Mémoire en réponse au procès-verbal d'enquête

Zonage d'assainissement de la commune de Rospez

Réponses aux questions du commissaire-enquêteur

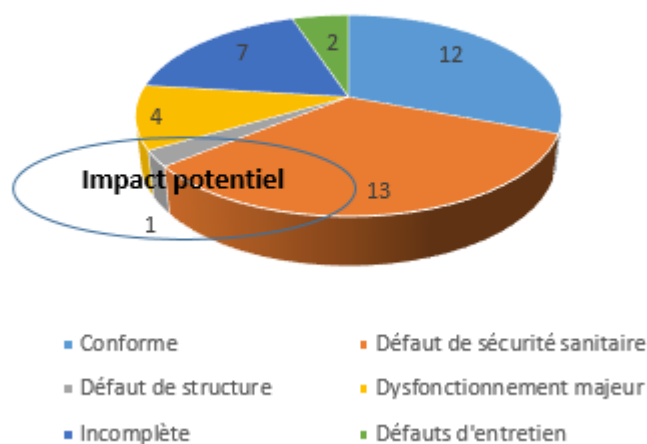
3- « Concernant les scénarii possibles, la mise en place d'un assainissement semi-collectif a été chiffrée à 382 500 € HT, pour environ 40 habitations (fourchette basse) ; soit par habitation, environ 9 000 € HT, nonobstant le prix d'acquisition du terrain (non évalué, mais sans doute négligeable) et les coûts d'exploitation ! Ceux-ci apparaîtraient alors sur la facture « eau et assainissement ». Pourquoi ce scénario a-t-il été abandonné ou n'a-t-il pas été présenté à la population concernée et demandeuse d'un assainissement collectif ? »

Le chiffrage d'un assainissement semi-collectif a permis de mettre à jour les chiffres de l'étude de zonage actuellement en vigueur.

Cependant, le retour d'expérience sur ce type d'assainissement permet de mettre en évidence des difficultés et contraintes d'exploitation qui nuisent à l'efficacité de leur traitement. Il n'est pas pertinent de multiplier ce type d'assainissement sur le territoire d'LTC.
